Vigtig sikkerhedsmeddelelse Opfølgning

Azurion- og Allura Xper-serien

Risiko for tab af mekaniske bevægelser, og at FlexMove-slæden med C-bueenhed falder ned
(Revision C)

15. november 2024

Figur 1

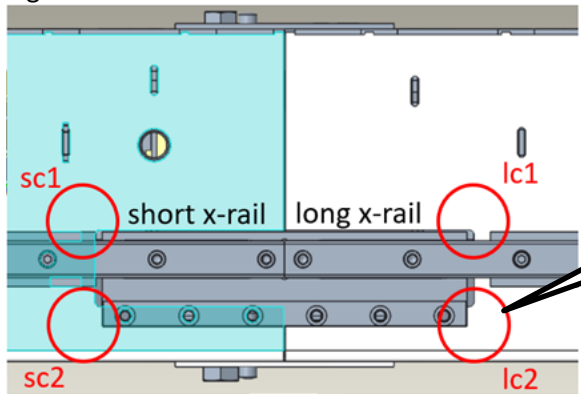
Philips har identificeret, at de kræfter, som påføres under bevægelsen af C-buen på Azurion- og Allura-systemerne, kan medføre, at de bolte, der understøtter FlexMove-slæden, løsnes og/eller går i stykker, og at der opstår revner i FlexMove-slæden (se figur 1, 2 og 3).

Figur 3

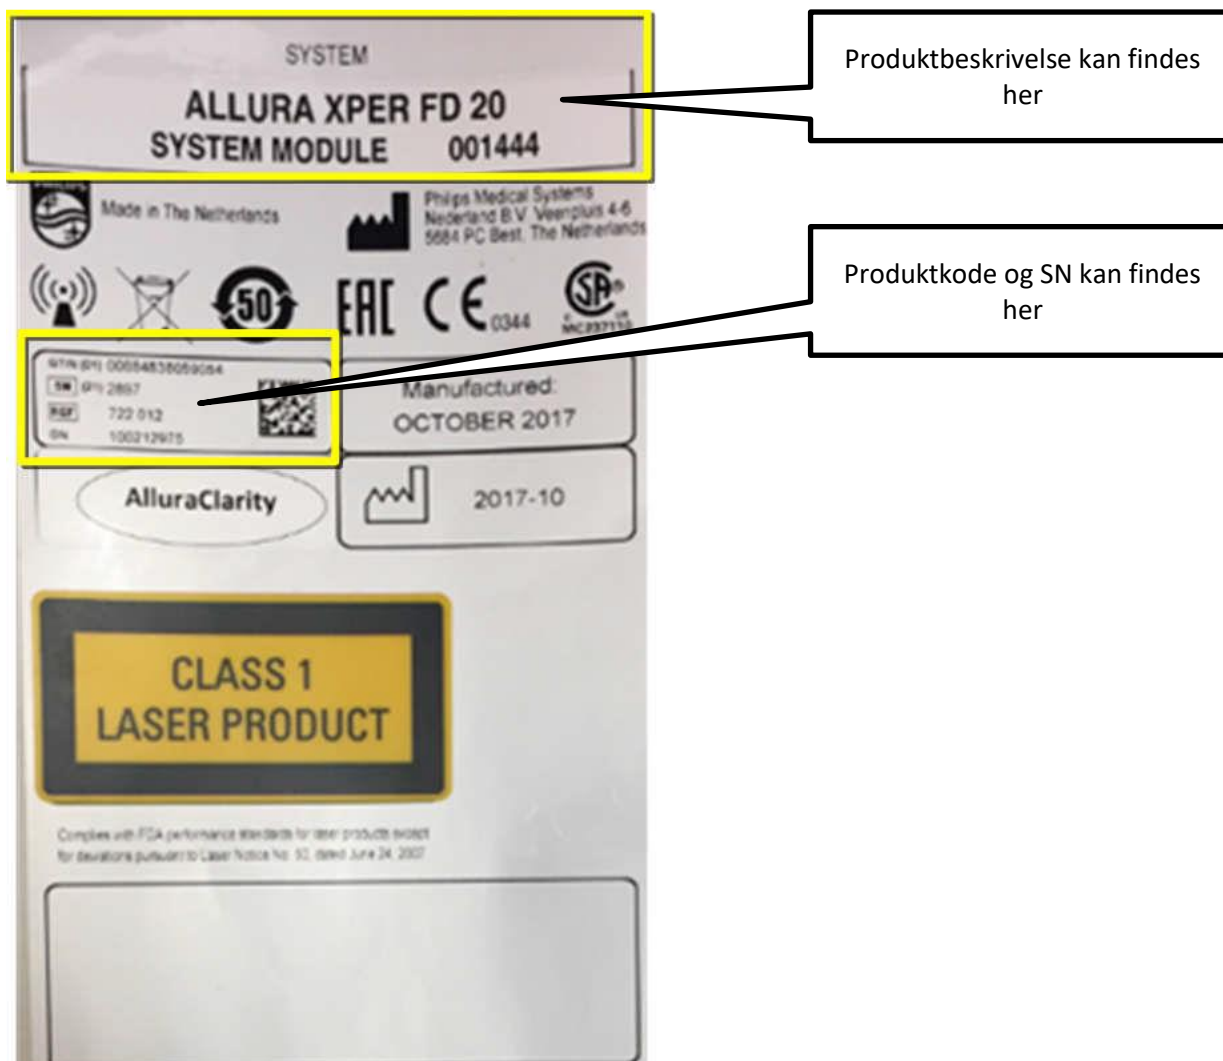
Angivelse af 4 steder på (hver side af) FlexMove-slædens skinne på X-aksen, hvor der kan opstå revner.
